### Vyjádření společnosti Severočeské vodovody a kanalizace, a.s.

Název akce:	„OPŠ 07/21 - Luční potok v Horní a Dolní Poustevně - zabezpečovací Práce, lokalita HP1“, k.ú. Horní Poustevna
Účel vyjádření:	K dokumentaci pro ohlášení prací, výběr zhotovitele a realizaci
Zájmové území:	Okres: Děčín
	Obec: Dolní Poustevna
	Část obce, ulice, č.p.: Horní Poustevna
	Katastrální území, parcelní číslo: Horní Poustevna, p.p.č. 882/1 a související (viz situaci)
Žadatel:	Mürabell s.r.o.
Adresa, tel., e-mail	Hořejší 116, 267 03 Hudlice, tel. +420 608 024 636, <a href="mailto:mmuller@hydroka.cz">mmuller@hydroka.cz</a>
Investor:	Povodí Ohře, s. p.
Adresa, tel., e-mail	Bezručova 4219, 430 03 Chomutov
Projektant:	Mürabell s.r.o.
Vlastník dotčené IS	SVS
Předchozí vyjádření a rozhodnutí	<b>Byly splněny podmínky předcházejících vyjádření a vydaných rozhodnutí ANO/NE – předchozí podmíněné vyjádření dosud nebylo vydáno</b>
Platnost vyjádření:	<b>jeden rok ode dne vyhotovení (v případě, že Váš zájem nadále trvá, požádejte před uplynutím této lhůty o prodloužení platnosti vyjádření)</b>

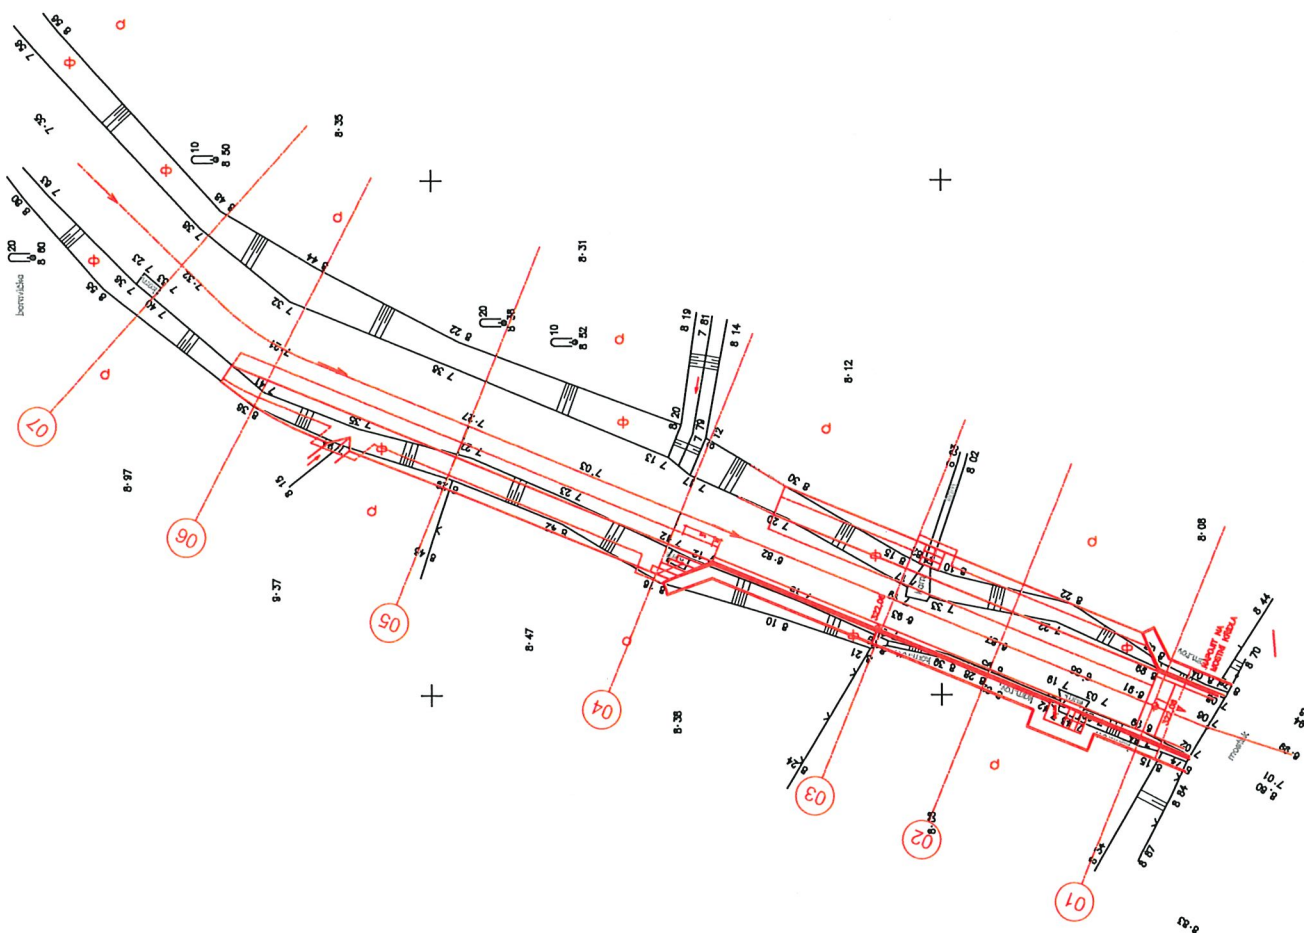
S obsahem dokumentace pro společné řízení výše uvedené stavby **souhlasíme**

za předpokladu dodržení následujících podmínek:

- 1) Zahájení prací nám bude 15 dní předem písemně nebo e-mailovou poštou oznámeno včetně jména a telefonického spojení na stavební dozor a zhotovitele stavby.

- 2) **Před započítáním prací požádá stavebník o vytýčení vodohospodářského zařízení. Vytýčení skutečného umístění zařízení ve správě společnosti Severočeské vodovody a kanalizace, a.s. je nutné objednat na tel. 840 111 111; [info@scvk.cz](mailto:info@scvk.cz).**

- 3) V případě nejasností budou provedeny kopané sondy či vytýčení inspekční kamerou. Stavebník je povinen neprodleně ohlásit případné poškození vodohospodářského zařízení provozovateli. Stavebník odpovídá za eventuální škodu na vodohospodářském zařízení způsobenou svojí činností.

- 5) **Při realizaci inž. sítí požadujeme dodržení ČSN 73 6005 „Prostorové uspořádání sítí technického vybavení a zákonů pro ukládání inž. sítí. Při umístění jakýchkoliv staveb, včetně oplocení (HUP, kiosky nn, opěrné zdi, pergoly) je nutné respektovat ochranné pásmo vodovodního řádu a kanalizační stoky dle zákona č. 274/2001 Sb. Zákon o vodovodech a kanalizacích v platném znění.**

- 8) **Požadujeme být přizváni ke každé činnosti v ochranném pásmu námi provozovaného zařízení a ke kontrole tohoto zařízení před dokončením prací (kontaktní osobou za provoz vodovodů je M. Borgula: + 420 725 854 502, [miroslav.borgula@scservisni.cz](mailto:miroslav.borgula@scservisni.cz) a za provoz kanalizací Č. Resler: + 420 606 608 680, [cestmir.resler@scservisni.cz](mailto:cestmir.resler@scservisni.cz)).**

- 9) **Výkopové práce v blízkosti inž. sítí je nutno provádět ručně se zvýšenou opatrností, aby nedošlo k jejich narušení.**
